Title		
Controladora FDD		
Size	Number	Revision
A4	Talent DPC-600	1.0
Date:	28/03/2024	Sheet 1 of 1
File:	Z:\Retrocomputadoras\Talent TDC-600\Sheet1.dwg	Drawn By: Gabriel Calomeni (BORG)

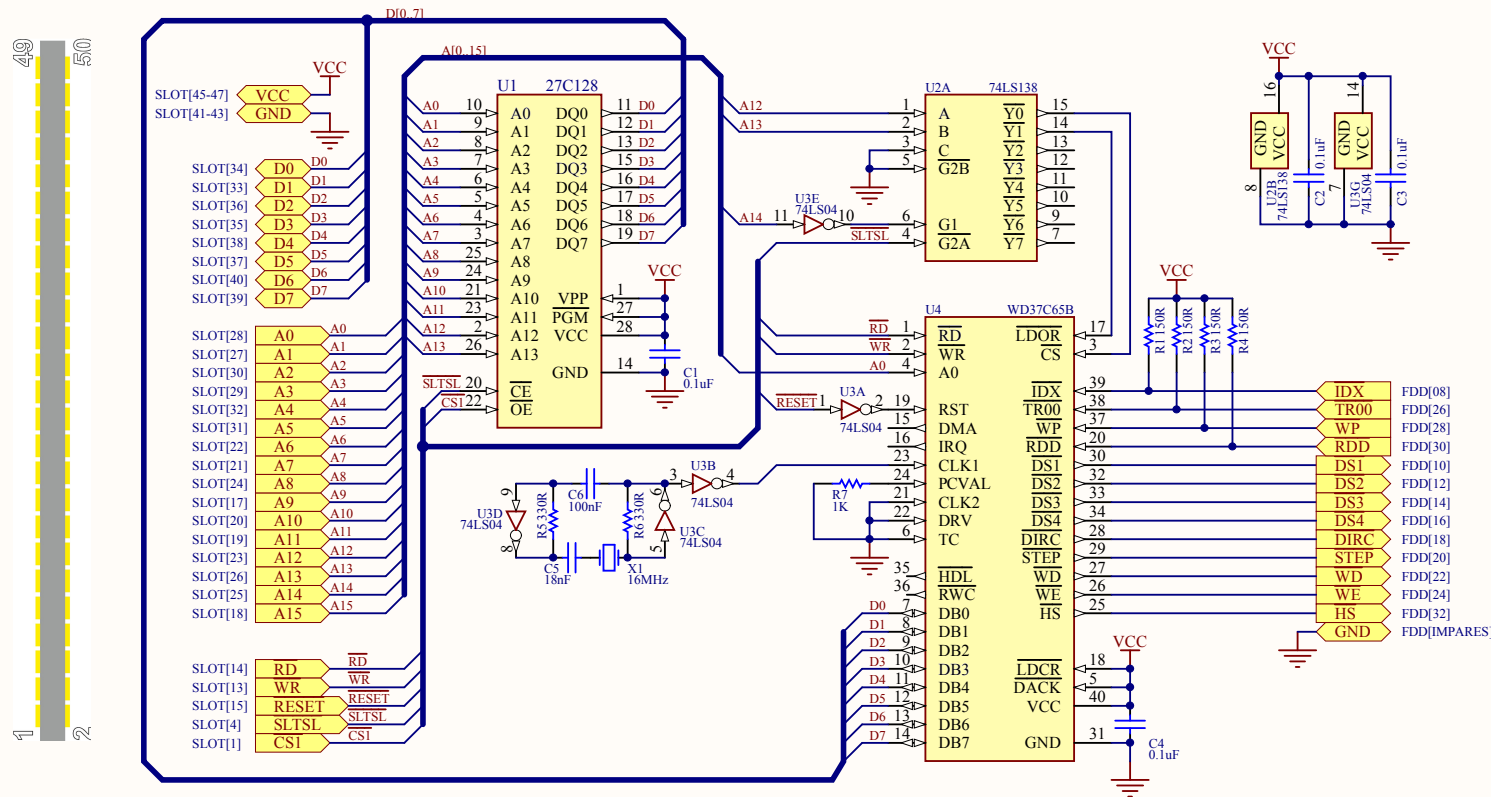
El pin 9 de U2 (74LS138) en la placa están vinculados en forma directa a VCC. Siendo que este pin es una salida, más allá de la carencia de lógica, puede provocar un daño severo al circuito. Se anuló la conexión.

Los pines 33 y 34 de U4 (WD37C65) en la placa están unidos y conectados al pin 16 del conector IDC (hacia la unidad FDD). Dado que ambas señales son de salida y pueden tener valores distintos ocasionando daños a los componentes, se separaron y se conectaron en los pines correctos de la salida al FDD.
